Informe Consolidado de Solicitud de Aclaraciones, Rectificaciones y/o Ampliaciones Complementario a la Declaración de Impacto Ambiental del Proyecto "Operación de Pabellones de Crianza de Cerdos y Planta de Tratamiento de Purines Las Pircas"

Nombre del Titular : SOCIEDAD AGRICOLA LOS TILOS LIMITADA
Nombre del Representante Legal : Armando Correa Yavar
Dirección : VALENTIN LETELIER

El presente Informe Consolidado de Solicitud de Aclaraciones, Rectificaciones o Ampliaciones a la Declaración de Impacto Ambiental del proyecto "Operación de Pabellones de Crianza de Cerdos y Planta de Tratamiento de Purines Las Pircas", contiene las observaciones generadas en virtud de la revisión de la Adenda.

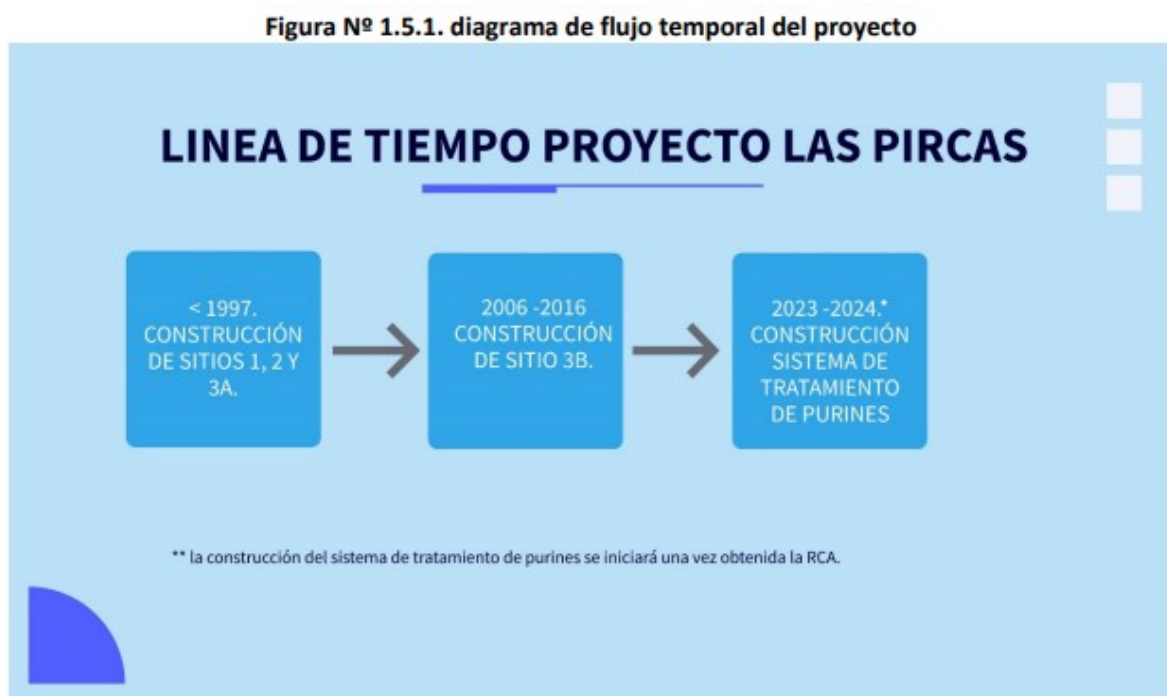
1.2. Se reitera la consulta 1.3 del ICSARA, debido que no se especifican con claridad los niveles cuantitativos o límites comprometidos para los parámetros “Eficiencia del sistema de tratamiento de purines” de los afluentes propios de la “Cría de ganado porcino” conforme a su Clasificación Industrial Internacional Uniforme (CIIU) de la actividad, limitándose el titular a definir dos parámetros (DBO₅ y Nitrógeno Total Kjeldhal) en la Tabla N° 1.3.1 “Parámetros planta de tratamiento” de la adenda parámetros insuficientes para acreditar que no se generarán impactos en el entorno debido a su aplicación en riego. Por otra parte, en el Anexo 3.1 de la Adenda ítem “Programa de Monitoreo y Control de Parámetros Operacionales, Incluyendo Parámetros Críticos” el titular señala que “En esta sección se definirán los conceptos con los cuales se estructurará el plan o programa de control de parámetros críticos de la empresa, desde ahora llamados

“Punto Crítico de Control” (PCC) considerando la línea continua del proceso de producción y disposición de residuos sólidos y líquidos”, no incluyéndose los parámetros o límites comprometidos. Por lo anterior, se solicita presentar los parámetros y límites comprometidos

Además, se verificó en visita a terreno que la planta de tratamiento de Riles y/o sistema de tratamiento de purines no estas construido. Por lo anterior, se solicita indicar de manera clara y precisa que el proyecto contempla una fase de construcción, incorporando la información requerida para cada fase que compone el proyecto, de acuerdo a lo establecido en la letra a) del artículo 19 del D.S. Nº40/2012, del MMA:

Diagrama de flujo del proceso

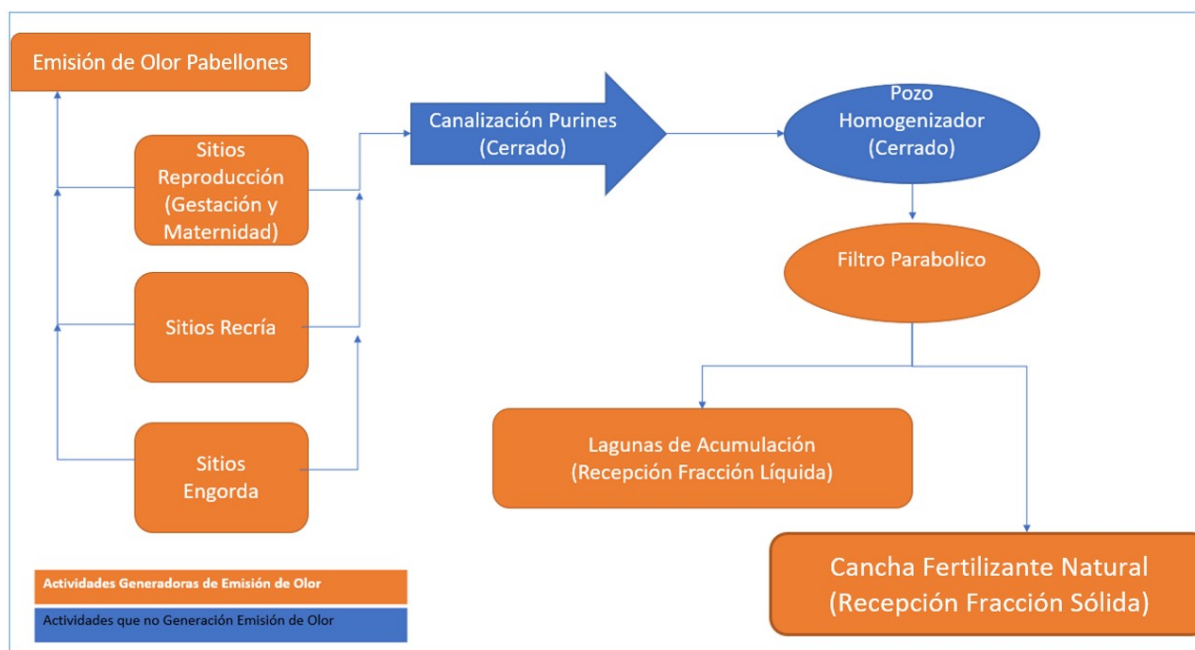
1.6. Según lo presentado en el numeral 1 del Anexo 5.1 de la Adenda, el diagrama de flujo presenta el escenario actual de operación (el proyecto corresponde a una modificación de un proyecto existente), considerando las unidades que se señalan a continuación:

En relación con lo anterior, se tienen las siguientes observaciones:

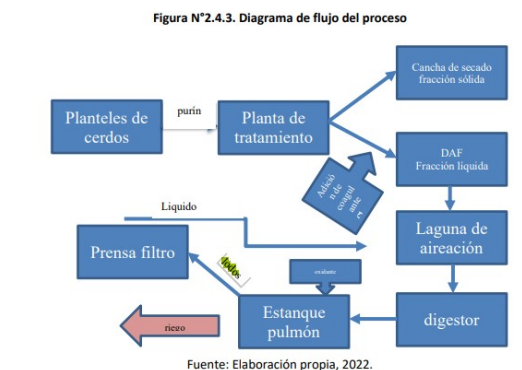
3.2. Se tienen las siguientes observaciones sobre los antecedentes del PAS 140 del D.S. N°40/2012, del MMA, que se adjuntan en el Anexo 3.2 de la Adenda:

3.2.1 Teniendo en consideración el retiro de los residuos tipo domiciliarias una vez por semana, según lo señalado en la tabla 1.6.5 de la Adenda, se deben indicar e implementar medidas adicionales para el control de olores y líquidos percolados, a informar en la presente evaluación ambiental del proyecto.

3.2.2 El titular deberá entregar el diseño de la cancha de secado de fase sólida de purín, señalando el sistema de recolección de líquidos, sistema de impermeabilización, geometría, sistema de retención de los purines fase sólida, tiempo de secado, entre otros aspectos.
